PEÇA RECURSAL

Processo: Pregão Eletrônico Nº 33/2024 – Processo Administrativo Nº 153027/2024.

Objeto: A presente licitação tem por objeto a Contratação de empresa apta a fornecer equipamentos, materiais e móveis hospitalares a serem utilizados no Hospital Municipal Thuany Garcia Ribeiro, a serem pagos com fundos de Emenda, proposta nº 01753.396000/1230-01, atendendo então as demandas da Secretaria Municipal de Saúde de Piracanjuba/GO, conforme discriminações e quantidades descritas no Estudo Técnico Preliminar e Termo de Referência anexos desde edital.

RECURSO ADMINISTRATIVO

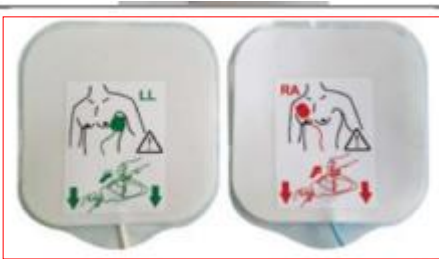
Referente a este modelo acima citado, constatamos que o mesmo deixou de atender alguns dos requisitos exigidos no *Anexo I – Termo de Referência*, conforme vemos as seguintes solicitações:

1. Grau de proteção de pelo menos IP44;
2. Eletrodo Multifunção que atenda pacientes adultos e pediátricos em modo DEA na mesma peça.

Conforme visto acima, na primeira solicitação é exigido que o equipamento contenha seu em seu Grau/Índice de Proteção de pelo menos IP44, porém, conforme consultado o manual disponibilizado pelo portal da ANVISA

Conforme visto acima, o modelo **VIVO GOLD** não possui a proteção mínima exigida, tendo seu Índice de Proteção de apenas IP33, extremamente inferior, desta forma, **não** atendendo ao mínimo estipulado em edital para o equipamento, devendo o mesmo ser **DESClassificado** neste item.

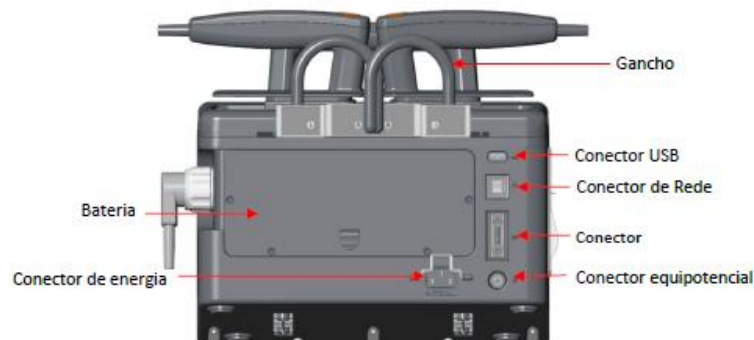
- O proponente quinto colocado para este item foi a **OLIMPO COMÉRCIO E SERVIÇO EIRELI - ME**, que cotou o modelo **S1** da marca **COMEN**.

Referente a este modelo acima citado, constatamos que o mesmo deixou de atender alguns dos requisitos exigidos no *Anexo I – Termo de Referência* conforme vemos as seguintes solicitações:

1. Comunicação exclusivamente sem fio com computador;
2. Eletrodo Multifunção que atenda pacientes adultos e pediátricos em modo DEA e Marcapasso na mesma peça.

Conforme visto acima, na primeira solicitação é exigido que o equipamento possua comunicação com computador exclusivamente “sem fio”, porém, conforme consultado o manual disponibilizado pelo portal da ANVISA (https://consultas.anvisa.gov.br/api/consulta/produtos/25351016476202499/anexo/T25456533/nomeArquivo/5_2%20Instru%C3%A7%C3%A3o%20de%20Uso_80047300857_3.pdf?Authorization=Guest) o modelo **S1** possui transferência de dados e comunicação “apenas” via USB, assim, não contemplando a exigência solicitada, conforme vemos abaixo na imagem retirada do seu manual em sua página 29:

Conforme visto acima, para exportar dados a comunicação será realizada via USB e não por tecnologia sem fio, desta forma, **não** atendendo a especificação do Cardioversor, devendo o mesmo ser **DESCCLASSIFICADO** neste item.
